# COMUNE DI FANO

**OGGETTO: Piano attuativo del Comparto Terziario ex Mulino Albani – Scheda Tecnica ST3\_P14 in variante non sostanziale al PRG – via Pisacane – trasmissione parere - endoprocedimento 1742 v5**

Ditta: De Marchi S.r.l. Costruzioni - Fano

**VIABILITA' E SEGNALETICA STRADALE - PIANO ATTUATIVO**

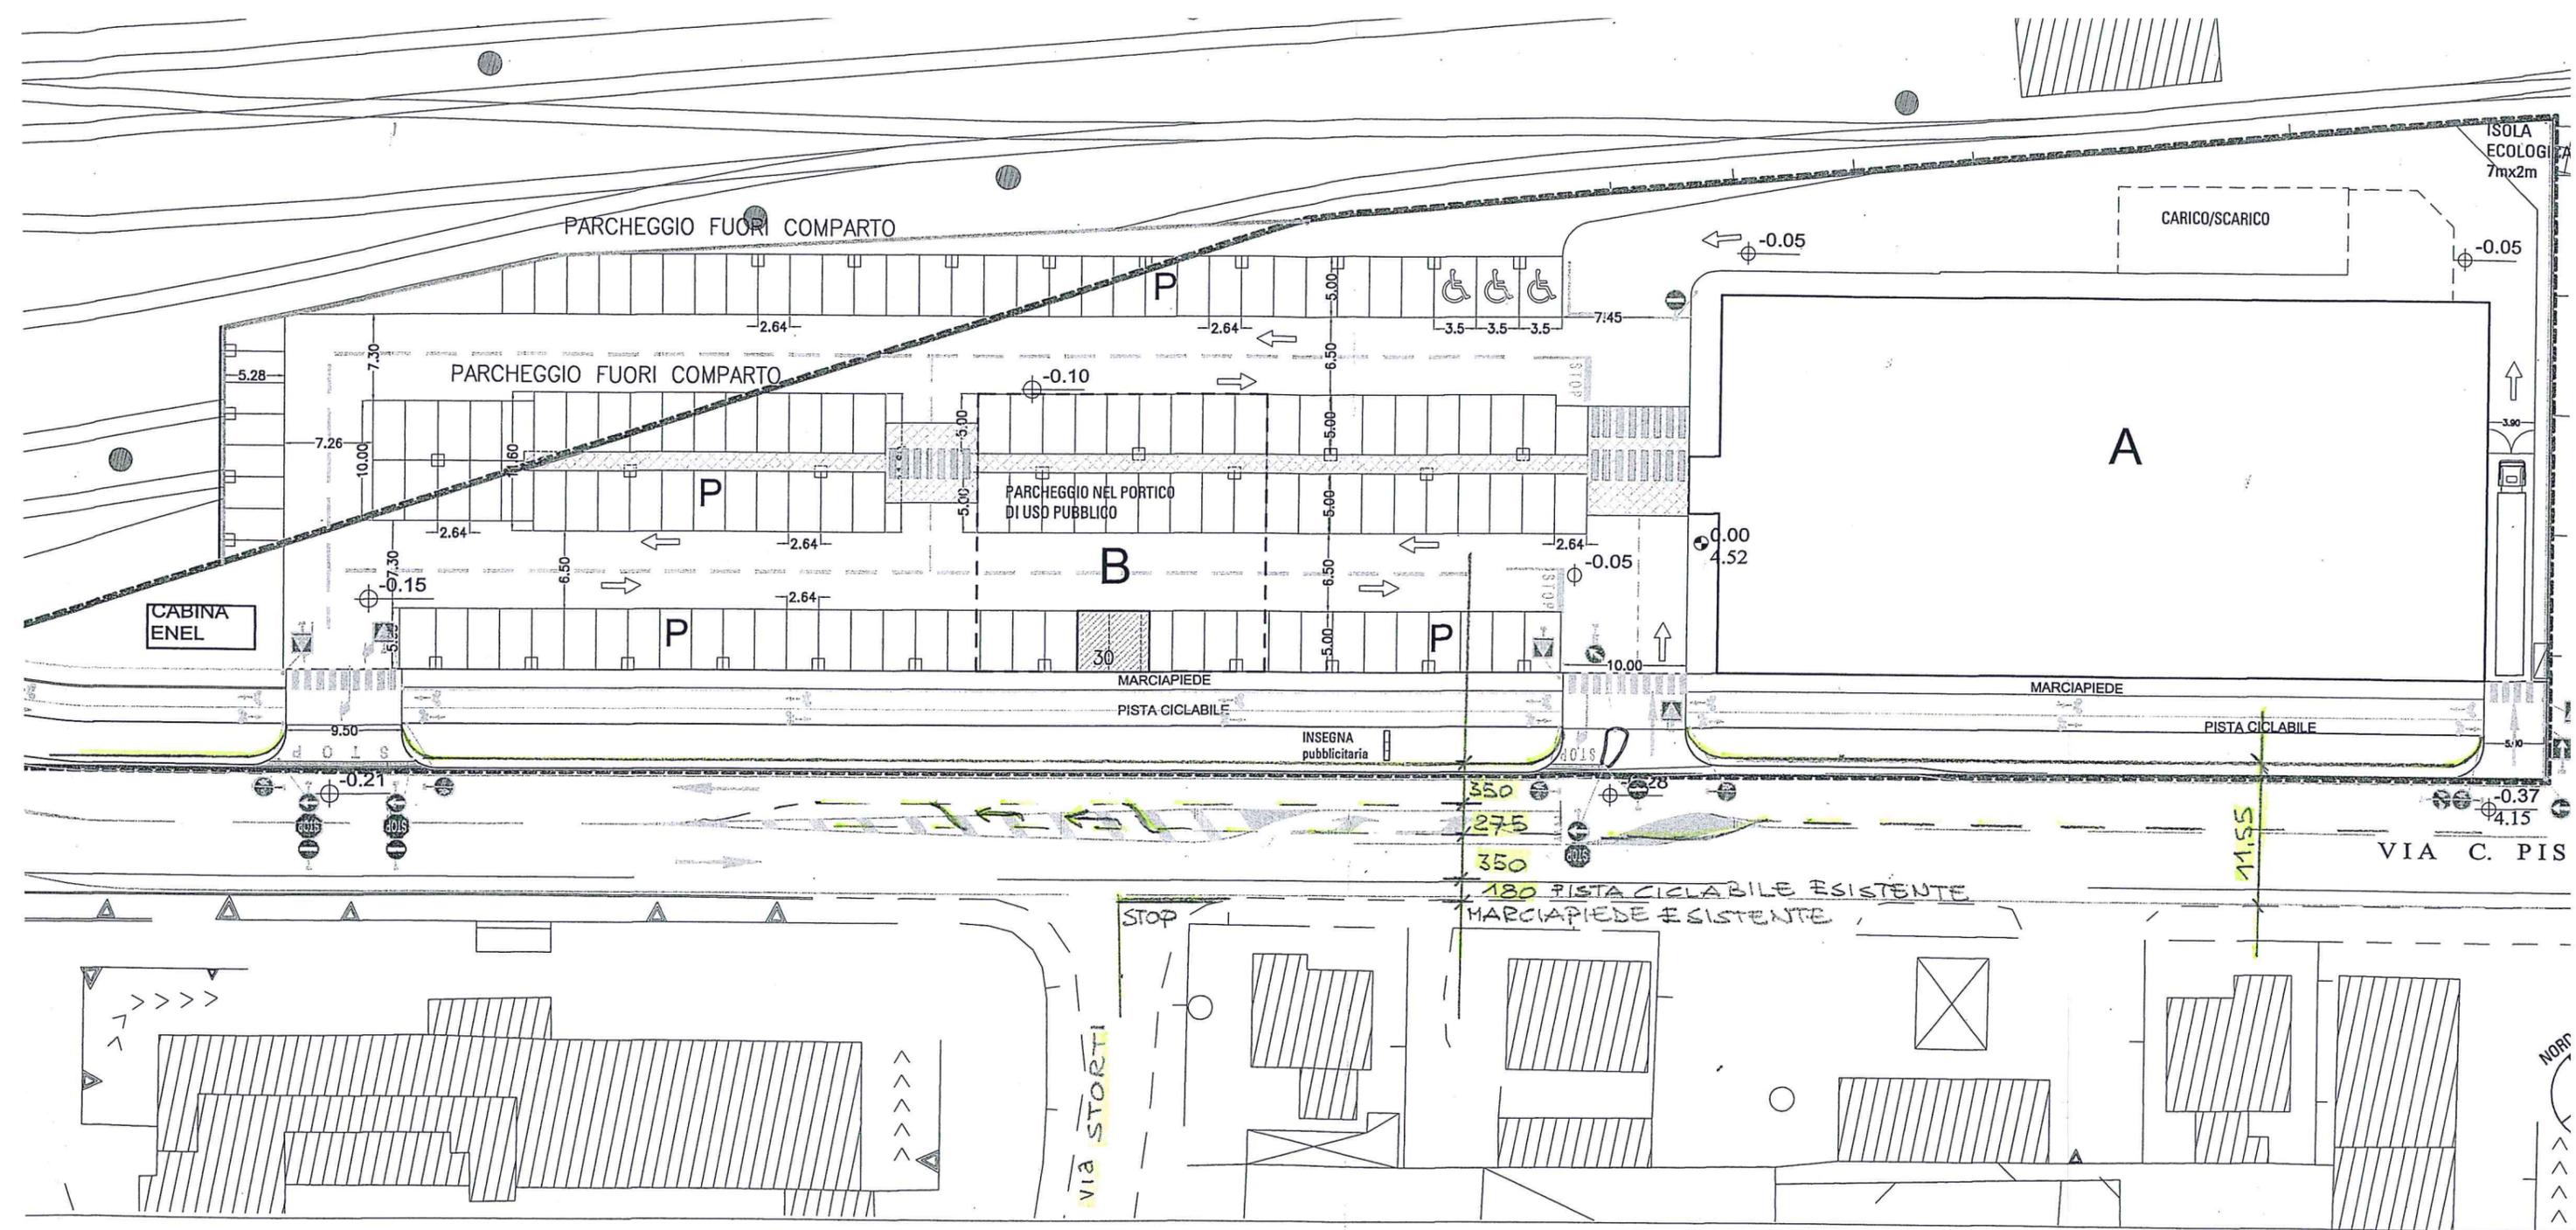
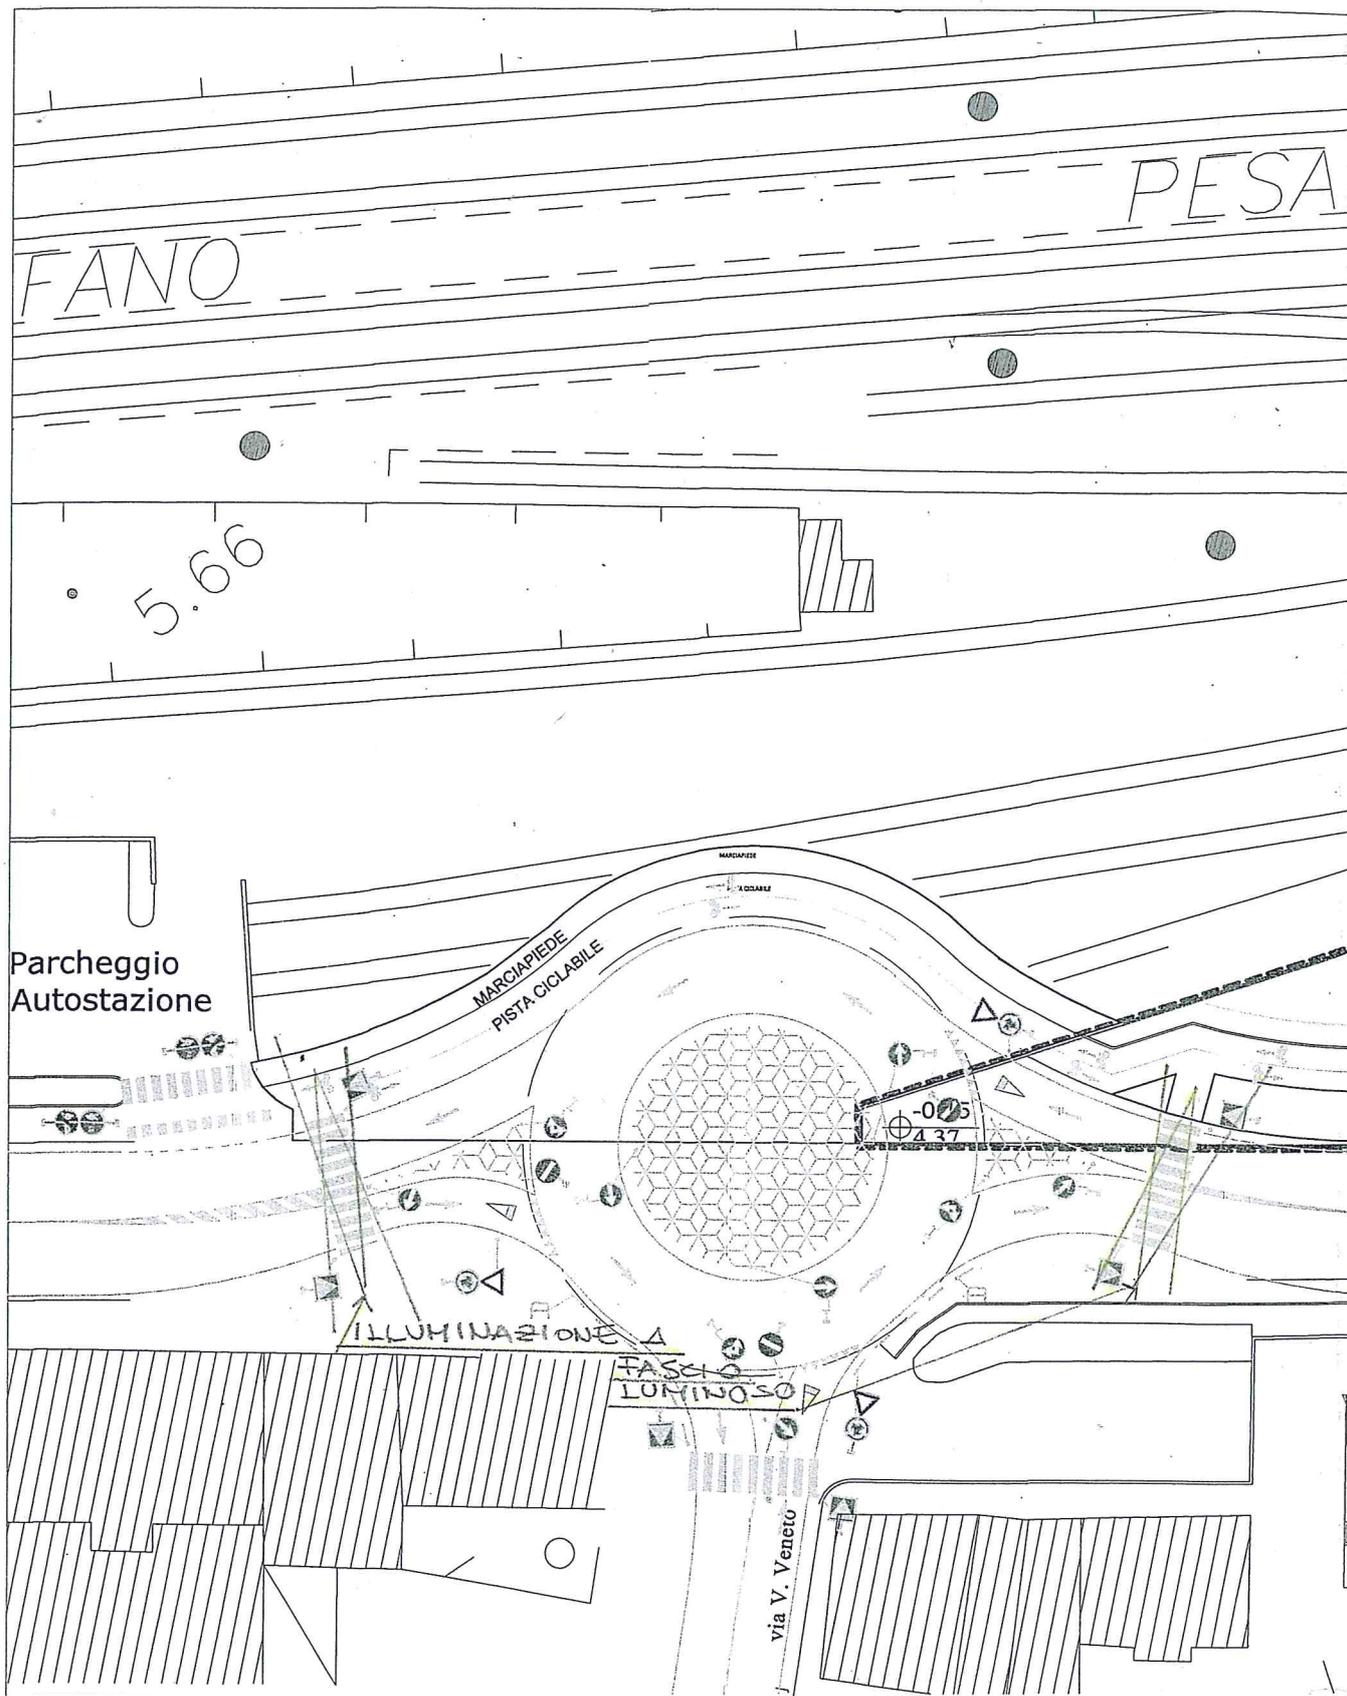
-dovrà essere riorganizzata la sezione stradale nell'intero tratto fronteggiante il Comparto per consentire la realizzazione di una corsia di immissione per la svolta a sinistra in corrispondenza dell'ingresso al Comparto contiguo al fabbricato "A", lato Pesaro, come riportato nella Planimetria allegata. La corsia di immissione per la svolta a sinistra dovrà avere una larghezza minima di m 2,75 , le due carreggiate avranno larghezza di m 3,50 , la pista ciclabile, a senso unico, lato monte

dovrà essere mantenuta con la larghezza di m 1,80. In totale, escludendo il marciapiede esistente lato monte, la sezione della carreggiata stradale dovrà essere pari a m 11,55 e occorrerà pertanto, per ottenere tale larghezza, ridurre la profondità della fascia di verde pubblico contigua alla pista ciclabile, interna al Comparto, lato mare;

-andrà sostituito il segnale “dare precedenza” (Figura II 36 Art.106 del Codice della Strada) provenendo da via Storti con il segnale “Fermarsi dare precedenza” (Stop - Figura II 37 Art.107 del Codice della Strada) provvedendo anche al tracciamento della relativa segnaletica orizzontale; come indicato nella Planimetria allegata la corsia centrale da m 2,75 consentirà la realizzazione di un serbatoio centrale per la svolta a sinistra provenendo da via Storti;
